Европейская экономическая комиссия**Комитет по внутреннему транспорту****Рабочая группа по таможенным вопросам,
связанным с транспортом****137-я сессия**

**Таможенная конвенция о международной перевозке
грузов с применением книжки МДП****(Конвенция МДП 1975 года): Пересмотр Конвенции –****Предложения по поправкам к Конвенции:****Транспортные средства со скользящими полами****Транспортные средства и контейнеры
со скользящими полами****Представлено Международной ассоциацией изготовителей
автомобильных кузовов и прицепов****I. Введение**

"Рисунок 9"

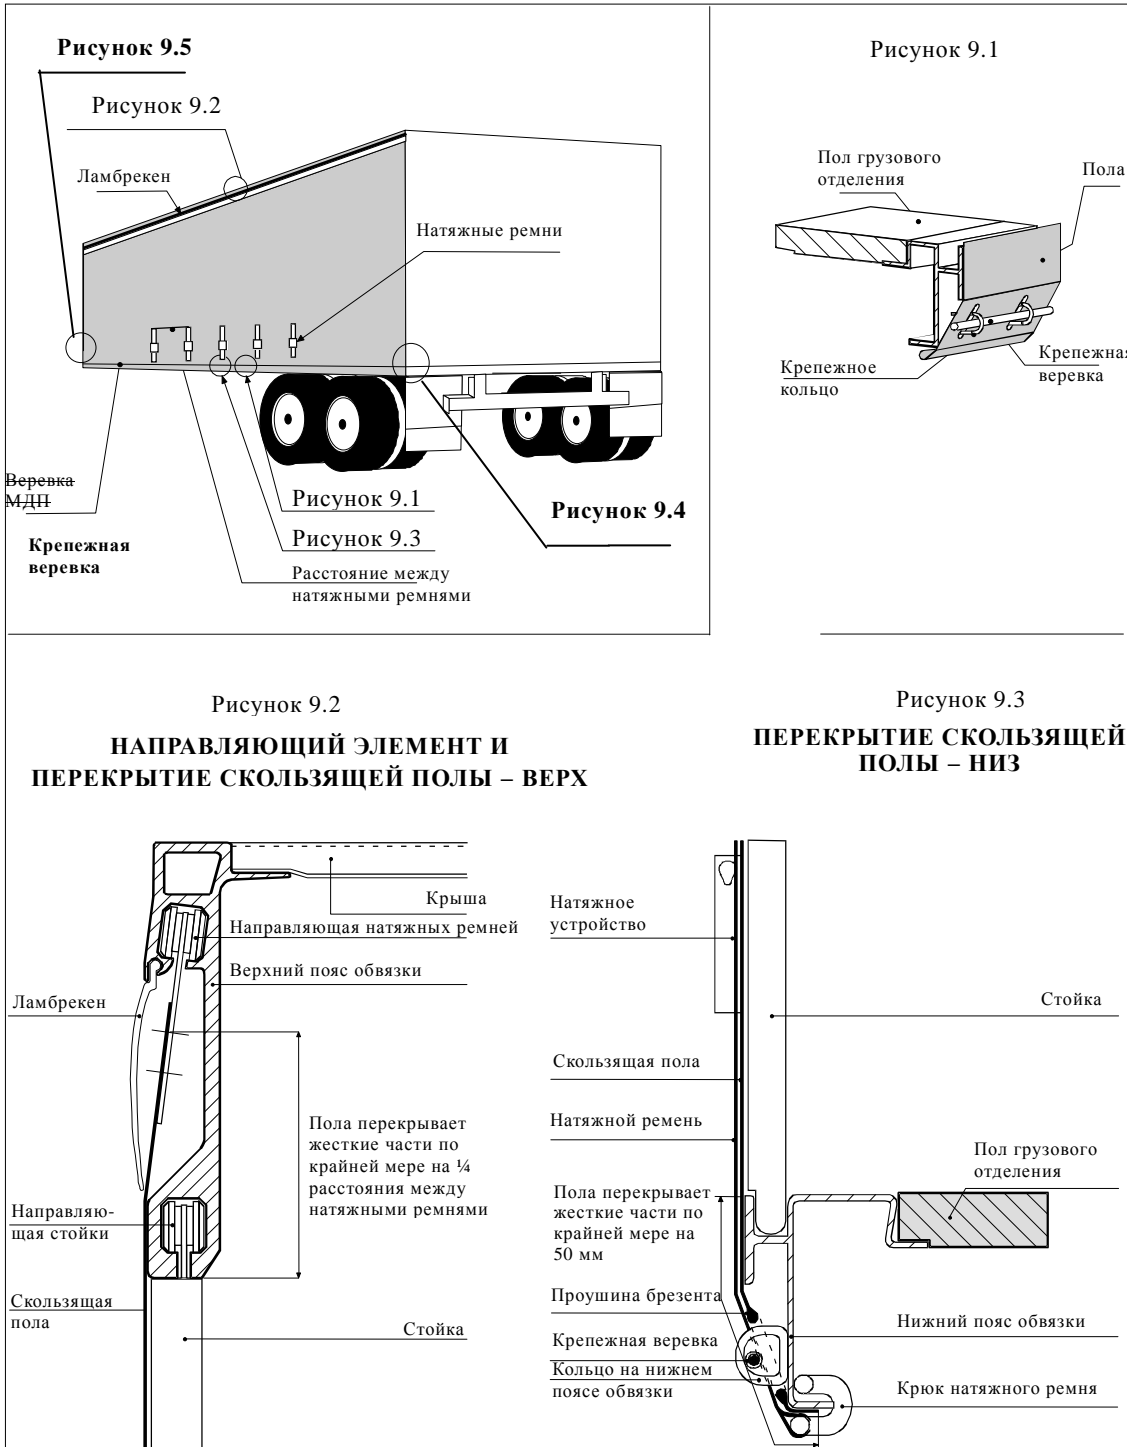
7. *Нынешний рис. 9 заменить следующим рисунком:*

**ОБРАЗЕЦ КОНСТРУКЦИИ ТРАНСПОРТНОГО СРЕДСТВА
СО СКОльзяЩИМИ ПОлами**

Рисунок 10.1

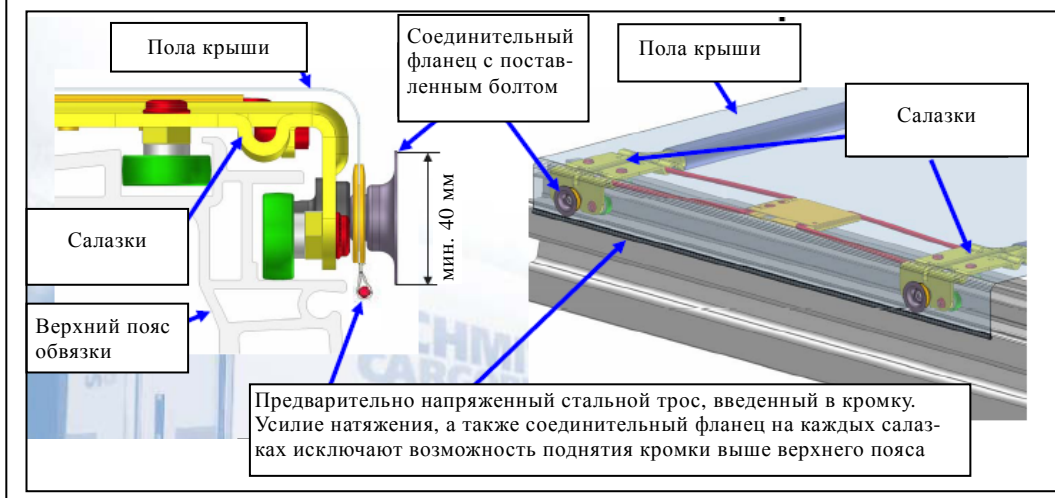
8. К имеющимся в добавлении к приложению 2 рисункам *добавить* следующий новый рисунок:

Два предварительно напряженных стальных троса, заделанных в кромке, крепятся с обеих сторон грузового отделения. Этот предварительно напряженный стальной трос крепится спереди (см. рис. 10.2) и сзади (см. рис. 10.3) кузова. Усилие натяжения, а также соединительный фланец на каждом салазках исключают возможность поднятия кромки с заделанным предварительно напряженным стальным тросом выше верхнего пояса.

"Рисунок 9

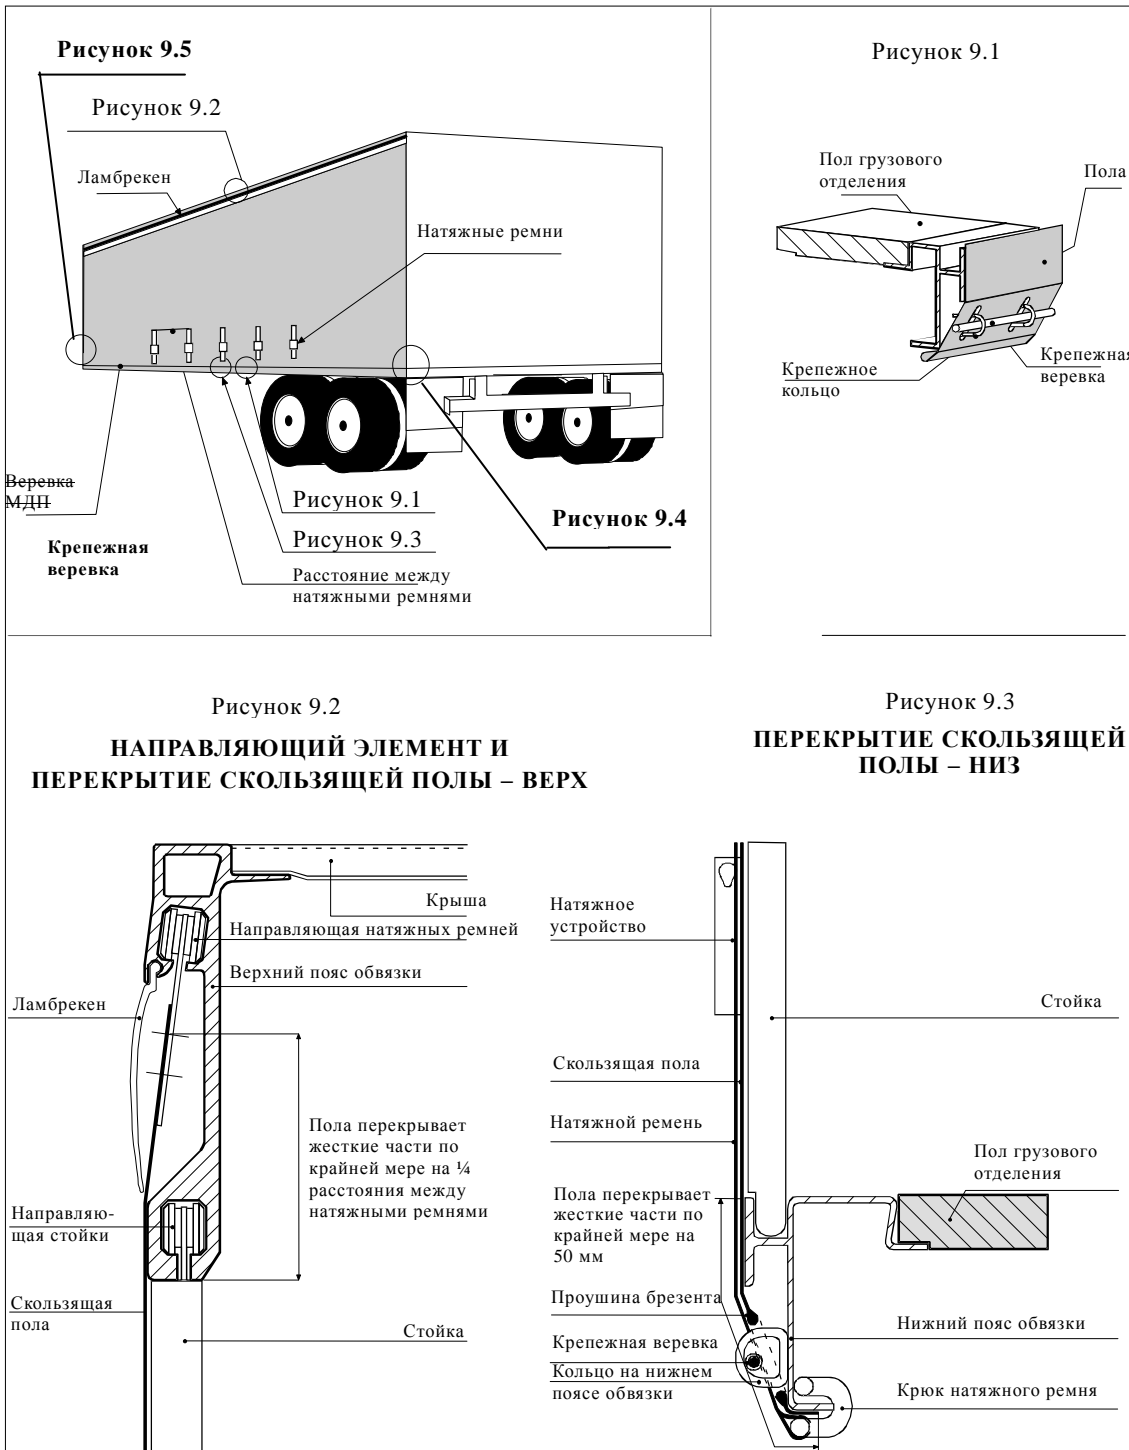
12. *Нынешний* рис. 9 *заменить* следующим рисунком:

ОБРАЗЕЦ КОНСТРУКЦИИ КОНТЕЙНЕРА
СО СКОльзяЩИМИ ПОЛАМИ

Рисунок 10.1

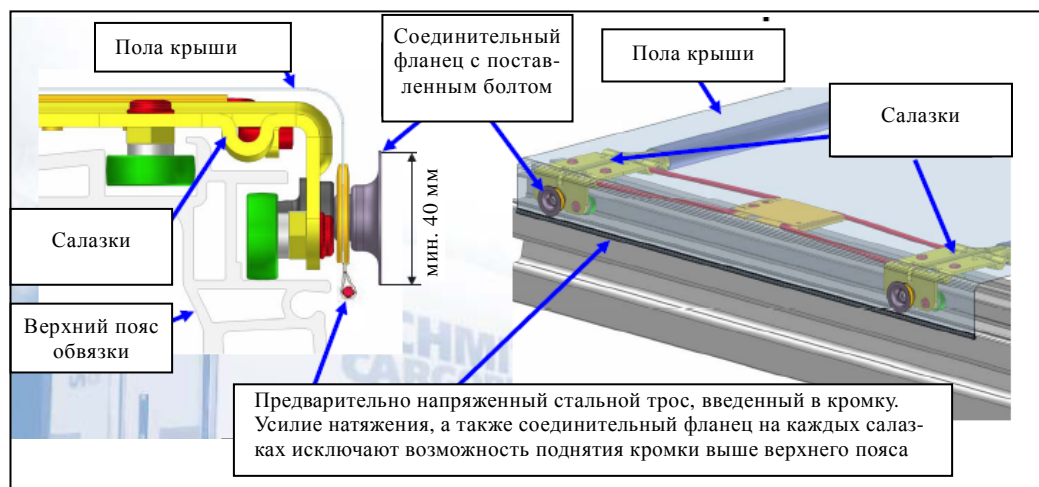
8. К имеющимся в добавлении 7 части I рисункам *добавить* следующий новый рисунок:

Два предварительно напряженных стальных троса, заделанных в кромке, крепятся с обеих сторон грузового отделения. Этот предварительно напряженный стальной трос крепится спереди (см. рис. 10.2) и сзади (см. рис. 10.3) кузова. Усилие натяжения, а также соединительный фланец на каждой салазке исключают возможность поднятия кромки с заделанным предварительно напряженным стальным тросом выше верхнего пояса.
